SzP.ZP.271.100-2.17

Dotyczy: Przetarg nieograniczony na „rozbudowę i przebudowę budynku Szpitala Powiatowego w Mielcu w zakresie bloku operacyjnego i oddziału anestezjologii i intensywnej terapii”.

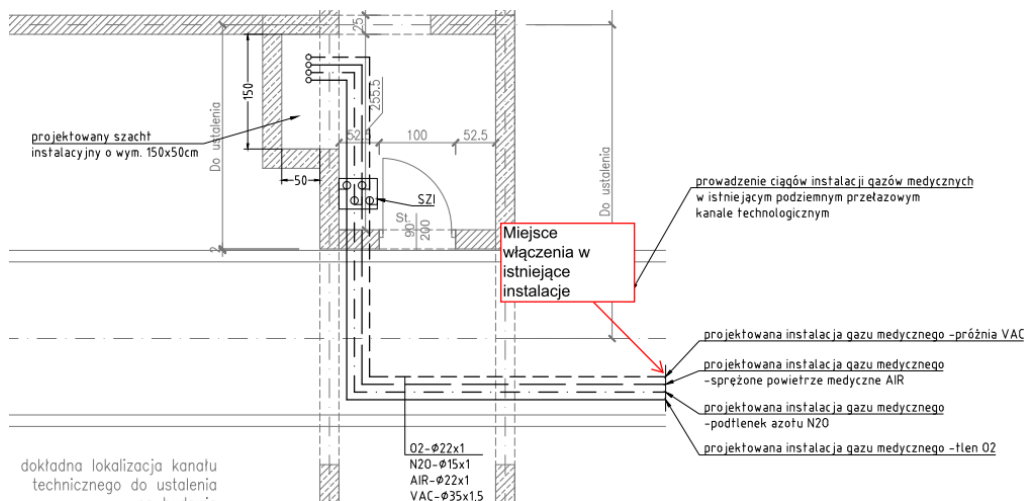
Budynek H . Prosimy o potwierdzenie , że na poziomie parteru w budynku H przy pionie gazów medycznych nr G5 należy zastosować tylko strefowy zespół monitorujący instalację gazów medycznych i próżni SZM natomiast skrzynkę SZI należy zamontować na poziomie niskiego parteru na odejściu do pionu G5.

Potwierdzamy.
